CITTÀ DI PIOMBINO

Settore Lavori pubblici

Integrazione del parere del dirigente del Settore Lavori Pubblici espresso in data 17 settembre 2022

Oggetto: Istanza per il rilascio dell'autorizzazione alla costruzione e all'esercizio ai sensi dell'art. 5 del d.l. 50/2022 relativamente all'opera denominata FSRU Piombino e Collegamento alla Rete Nazionale Gasdotti in Comune di Piombino (LI). Proponente: Snam FSRU Italia. Rinnovato parere negativo del Settore Lavori Pubblici

Figura 7: UNI EN ISO 20257-1. Criteri di accettabilità del rischio

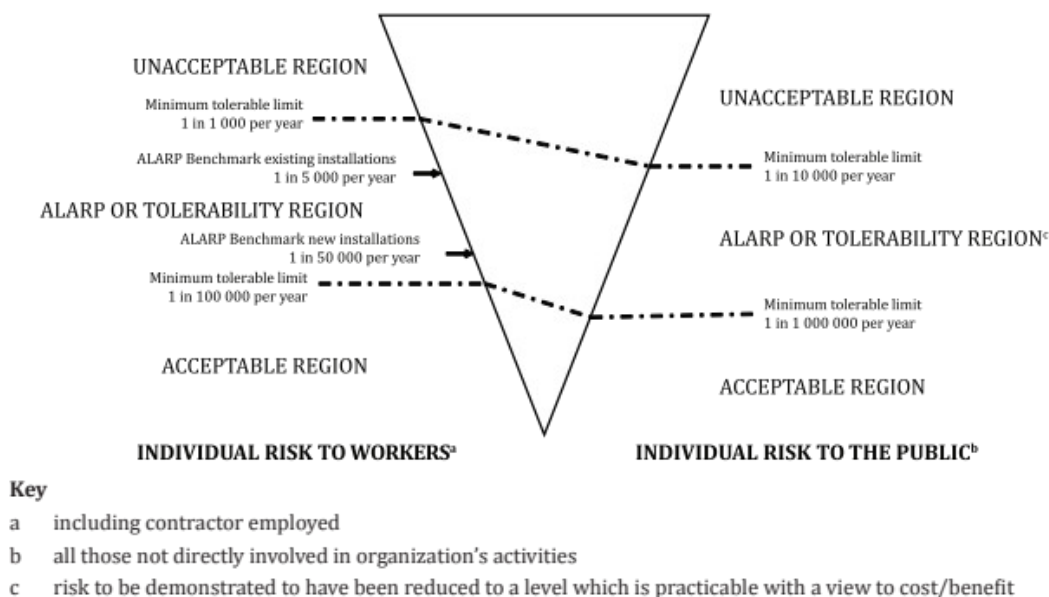
- i criteri di accettabilità del rischio, indicati nell'Annesso A.4 e riassunti nella figura 7, che si possono assumere quando non sono disponibili criteri definiti dalle regolamentazioni locali
- la richiesta di valutare l'idoneità dell'ubicazione del sito nel confronto fra le varie opzioni ipotizzabili, già in fase di studio di fattibilità, e particolarmente quando l'installazione è prevista in aree portuali; la valutazione deve tenere accuratamente conto della densità del traffico marittimo, dei risultati degli studi di manovrabilità, in relazione, in particolare, alle partenze di emergenza, oltre che degli effetti ambientali.

Figura 8: criteri di accettabilità del rischio da UNI EN ISO 20257

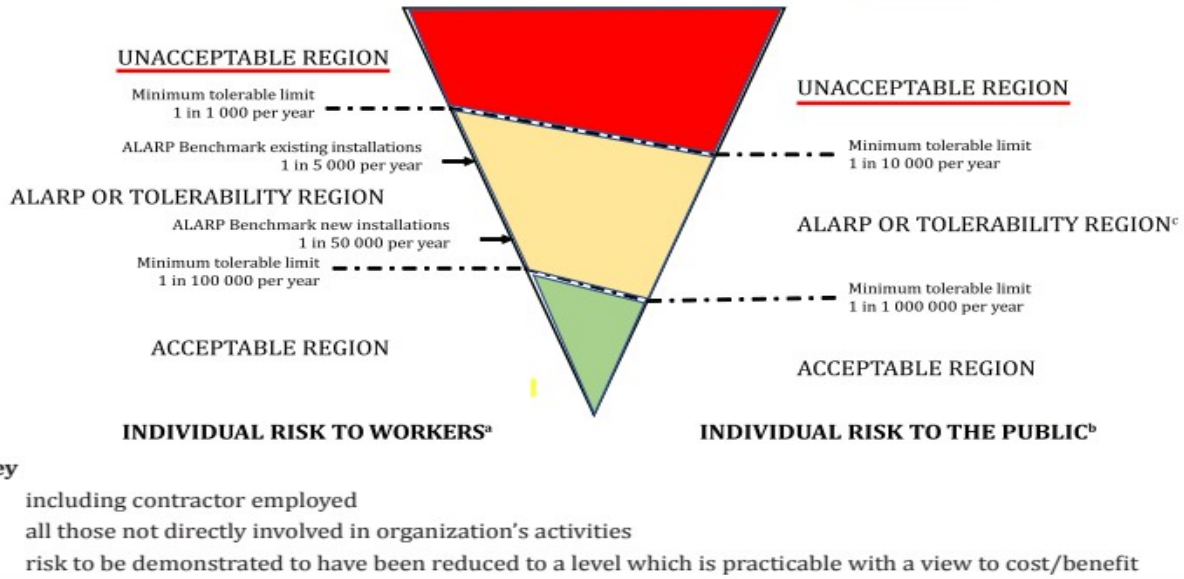
Secondo i criteri di accettabilità del rischio della UNI EN ISO 20257, i valori effettivi di frequenza dei rilasci possono determinare rischi individuali che si collocano nella regione di inaccettabilità (regione rossa in figura 8).

Secondo i criteri di accettabilità del rischio della UNI EN ISO 20257, i valori effettivi di frequenza dei rilasci possono determinare rischi individuali che si collocano nella regione di inaccettabilità (regione rossa in figura 8).

Figura 9”

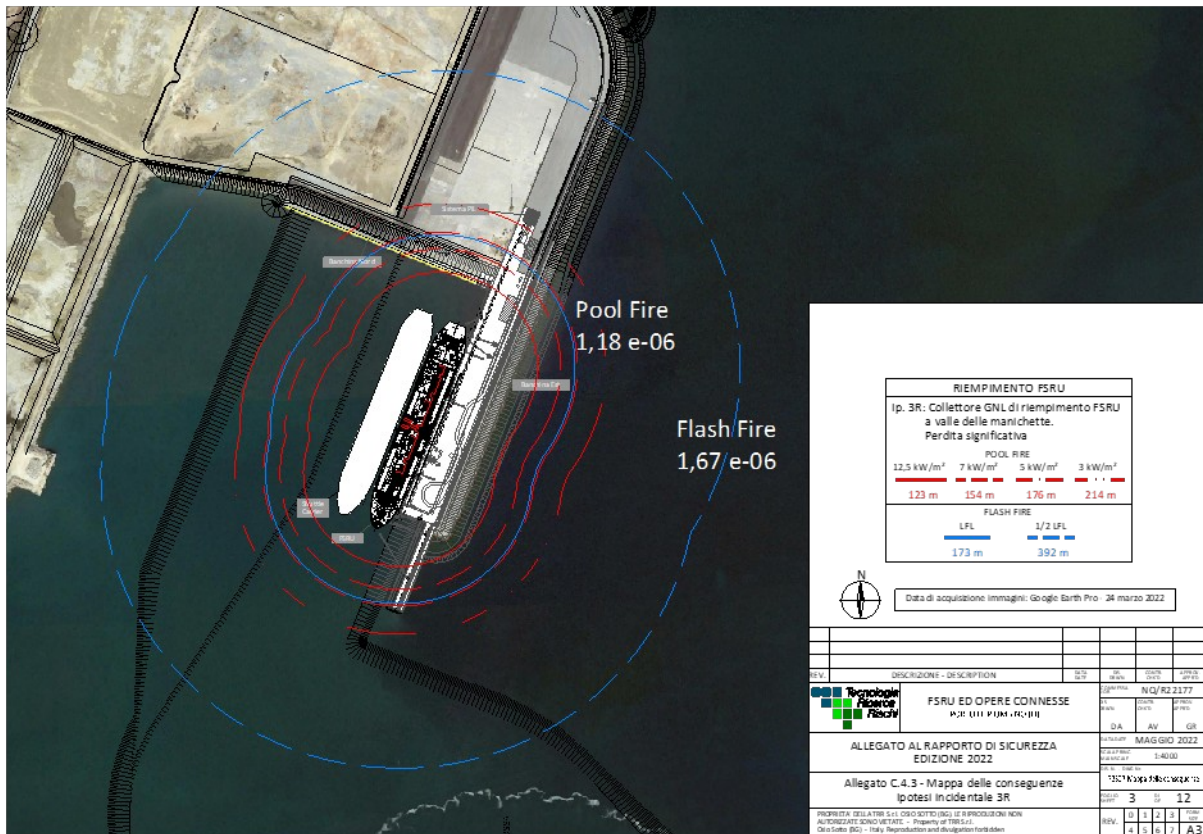
Riguardo alla predisposizione del Piano di Emergenza Esterno per la FSRU, è particolarmente significativo lo scenario di Flash Fire associato all’evento incidentale 3R. La figura 9 mostra i perimetri delle aree di danno dei diversi scenari incidentali che possono essere originati.

La distanza che definisce la “Zona di danno” entro la quale le persone esposte possono subire lesioni irreversibili per effetto del flash fire interessa circa il 50% dell’accesso all’area portuale. In caso di Flash Fire, si prospetta, quindi, una grave situazione di emergenza non compatibile con natanti in transito, in ingresso e uscita dal porto, particolarmente rilevante se si considera la frequenza del passaggio dei traghetti che, in stagione estiva, è di uno ogni 4 minuti.

Appare evidente come la gestione di situazioni di emergenza di tale criticità non ammettano valutazioni rinviabili e debbano essere esaminate nella fase di studio di fattibilità del progetto, così come richiede, peraltro, la UNI ENI ISO 20257; inoltre, devono costituire un passaggio fondamentale del processo autorizzativo.

Figura 1: configurazione attuale banchina

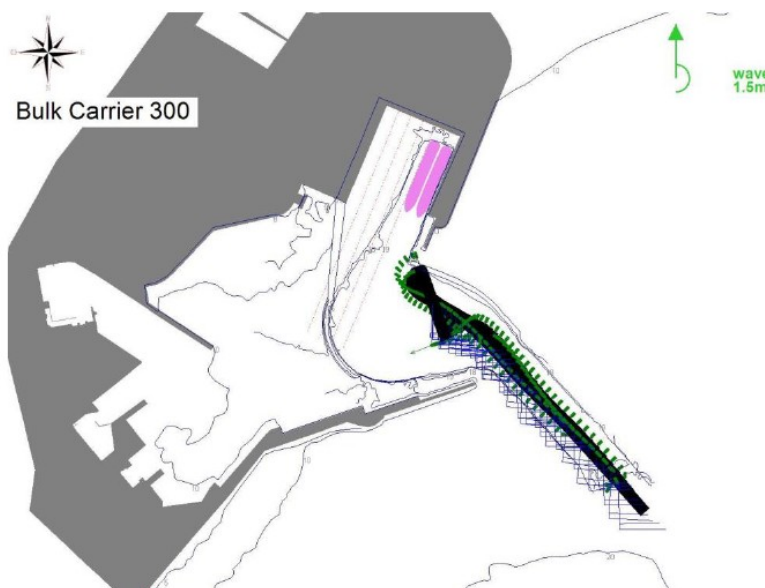
Figura 2, riducendo lo spazio di manovra di FSRU, navi LNG, bulk carrier attuali. Il CETENA ha effettuato simulazioni di manovra in porto, la relazione è contenuta nel documento “Report n. 14650”. Sono state effettuate 45 simulazioni con la conformazione portuale attuale, 7 nella configurazione che include la nuova banchina ovest. Alcuni giorni fa, è stato emesso il verbale della riunione della conferenza di servizi tenutasi il 07/10/2022, in cui si legge della necessità di prevedere un arretramento della nuova banchina ovest di 50 metri, correlato all’ingombro delle due navi (FSRU e LNG) affiancate. Ciò comporta un aumento dello scavo previsto di circa 450’000 metri cubi di sedimenti.

Figura 9: Direzione ed intensità dei venti considerati durante le manovre

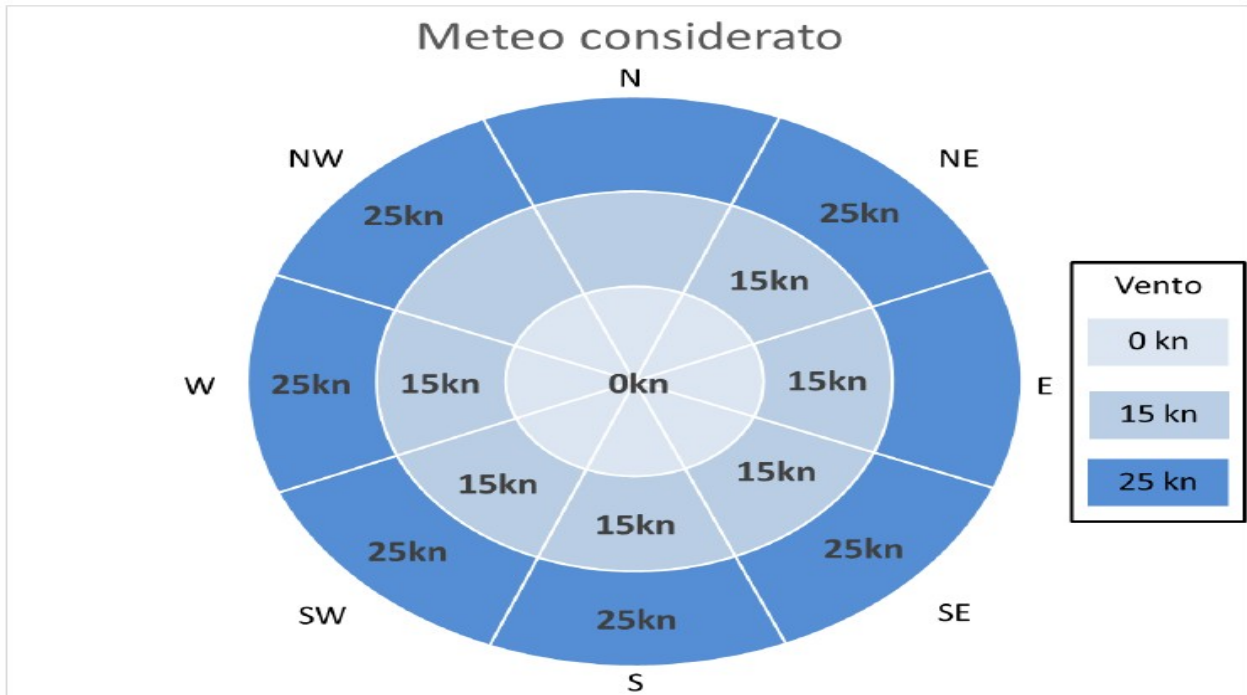
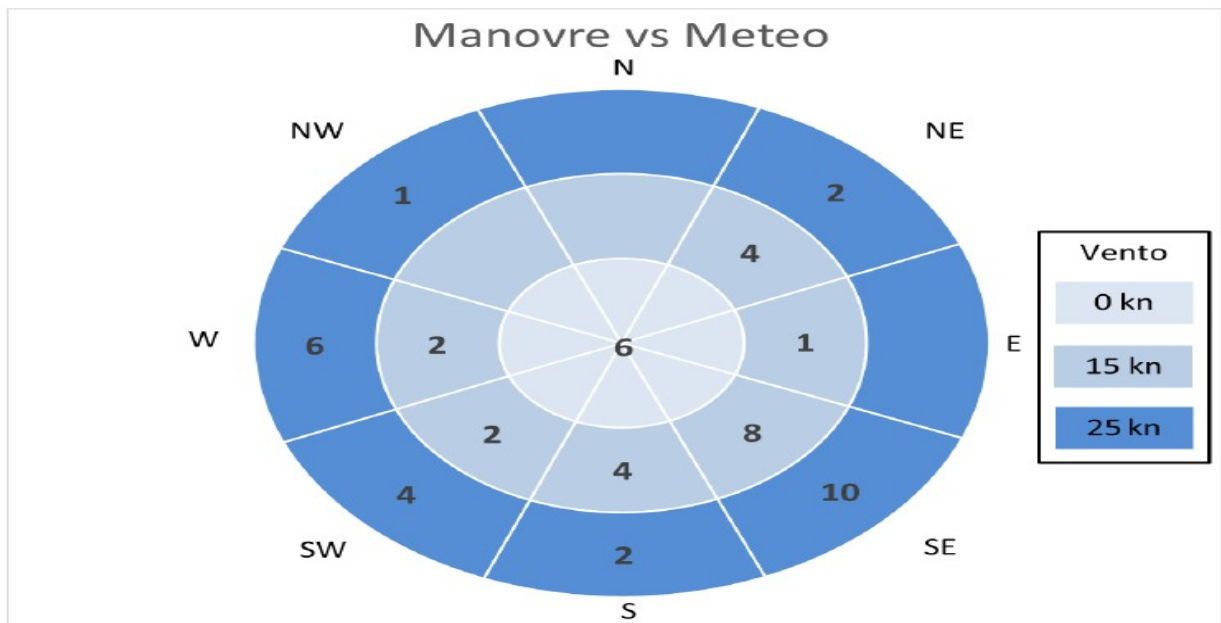
Le condizioni meteo considerate sono evidenziate in Figura 9 e Figura 10. Si nota che il vento massimo preso in esame è pari a 25 nodi, e che sono state effettuate manovre in numero diverso in diverse situazioni di vento. Nel capitolo 5 del [R2] viene indicato che le condizioni di vento e corrente utilizzate per le simulazioni sono state indicate dal Corpo Piloti di Piombino. Tuttavia, non è stata indicata la frequenza durante l'anno. Anzi, questa non è stata tenuta in considerazione. Risulta evidente che non sono state prese in considerazione condizioni di vento superiore a 25 nodi, evento più che plausibile.

Figura 11: Area del danno di flash fire

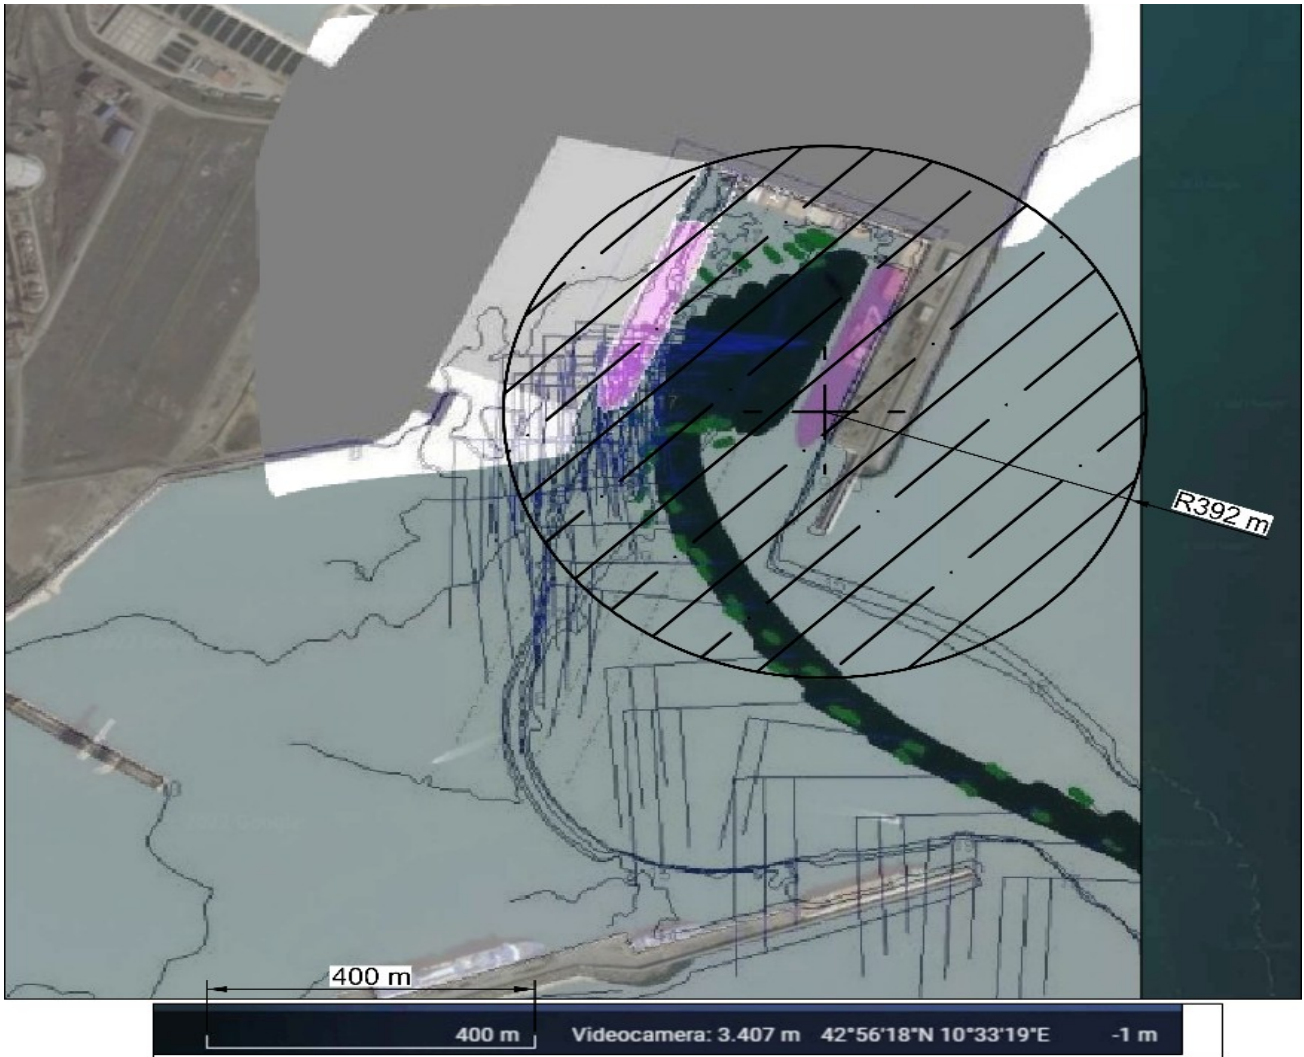
In caso di incidente, l'entrata in porto risulterà dunque limitata per più della metà, in situazione di emergenza in cui le navi dovrebbero poter uscire o entrare. Il danno a cui si fa riferimento è il flash fire, ossia: incendio in massa di una nuvola di vapore infiammabile con effetto non esplosivo. Interessa tutte le banchine e il bacino di evoluzione. In caso di emergenza il meteo può essere anche molto più avverso rispetto alle situazioni studiate. Nelle banchine nord e ovest possono essere presenti anche altre navi e personale.

In fine, non sono state fornite procedure di disormeggio in caso di emergenza”.
